Objet : Rapport de contrôle de fonctionnement et d'entretien de votre dispositif d'Assainissement Non Collectif.

## VERIFICATION DU BON FONCTIONNEMENT ET DE L'ENTRETIEN D'UNE INSTALLATION D'ASSAINISSEMENT NON COLLECTIF

Identifiant du dossier : **402299**

**Lieu Dit Pujos**

Filière en place

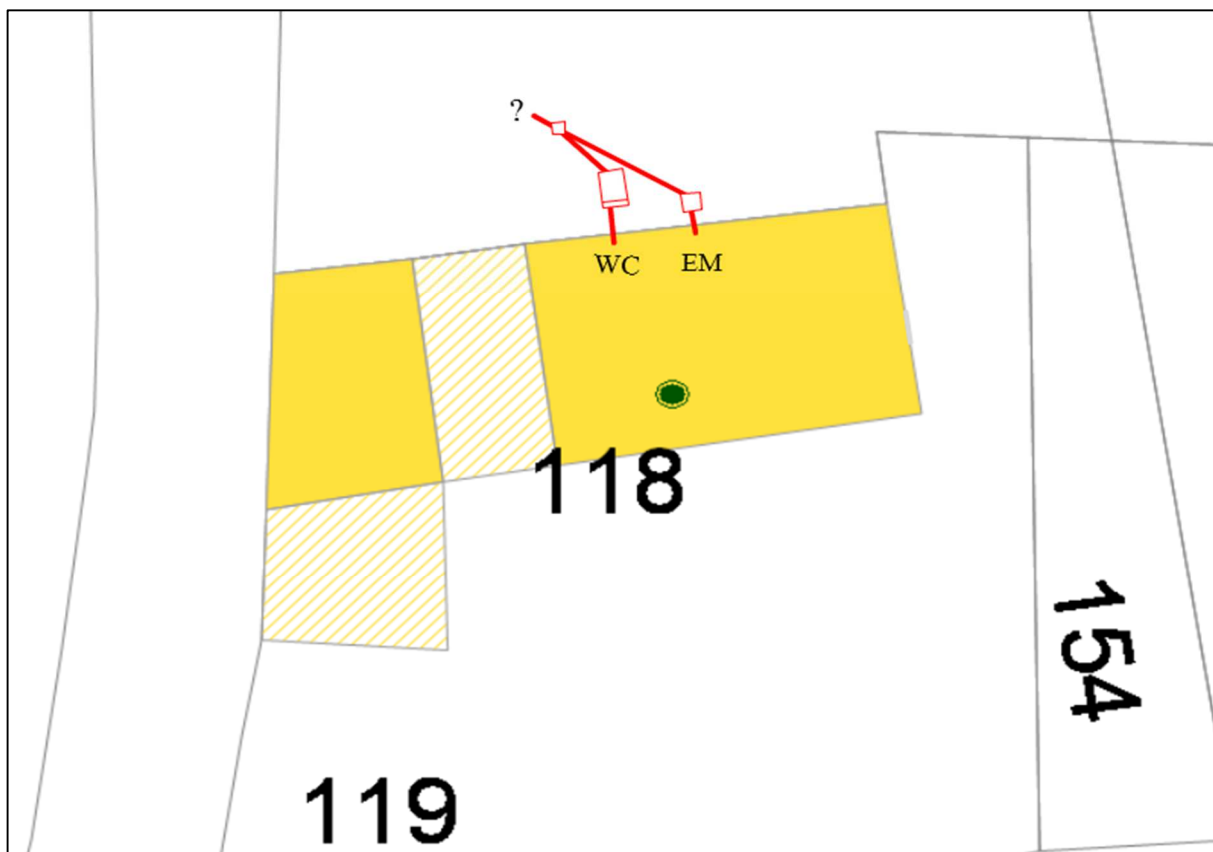
Description	Constat	Commentaires
Fosse septique	Volume indéterminé (WC)	Accessibilité : Oui Bon état de fonctionnement : Non vérifiable Dimensionnement : Indéterminé Défaut constaté : Oui (cf. commentaires)	Volume indéterminé
Rejet indéterminé	Rejet direct d'eaux ménagères brutes et d'eaux issues d'un pré-traitement	Accessibilité : Non Bon état de fonctionnement : Non vérifiable Dimensionnement : Indéterminé Défaut constaté : Oui (cf. commentaires)	Rejet non réglementaire

Défauts constatés : Installation incomplète

Travaux sous 1 an (si vente) : Mettre en place un dispositif d'assainissement non collectif réglementaire au dimensionnement adapté.

Recommandations : Travaux nécessaires pour la mise en conformité : mettre en place un dispositif d'assainissement non collectif réglementaire au dimensionnement adapté.
